工程指示 / 要求簡箋 ENGINEER INSTRUCTIONS(E.I.)

工程指示編號:	EI- 6565 / 23	修改版本:	-
	HK- 1706 / 23		
工程編號:	J 859	工程名稱:	啟德6551
收件人:	生統	發件人:	nero
工程項目:	後裝窗 - 廠用鋁板(背板+偏林箱)	日期:	31/07/2023

# 偏林箱噴塗位置示意圖

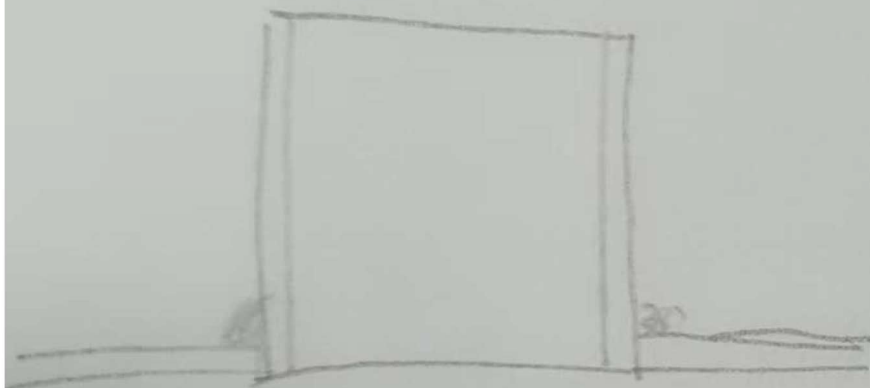
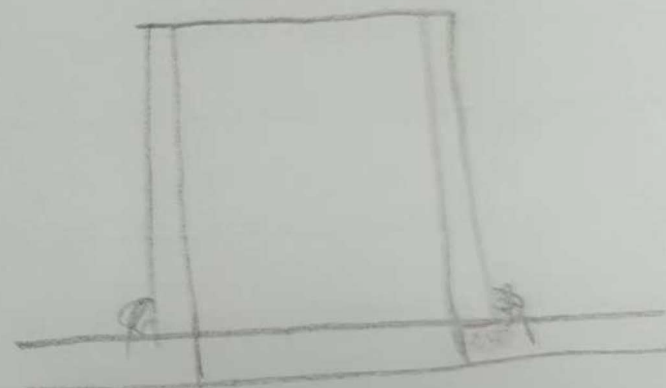
原做法: 圓筒穿板

改为  
→

工廠建議之新做法: 圓筒不穿板

內容:	請按附件資料生產加工。並在廠安裝在相關鋁窗。
	*偏林箱採用圓筒不穿板之做法 *需周圍全焊, 後再打防水膠密封 **鋁板顏色: UCT549706XL-3
完成上列要求日期:	26/08/2023

客人確認採用圓筒不穿板之做法
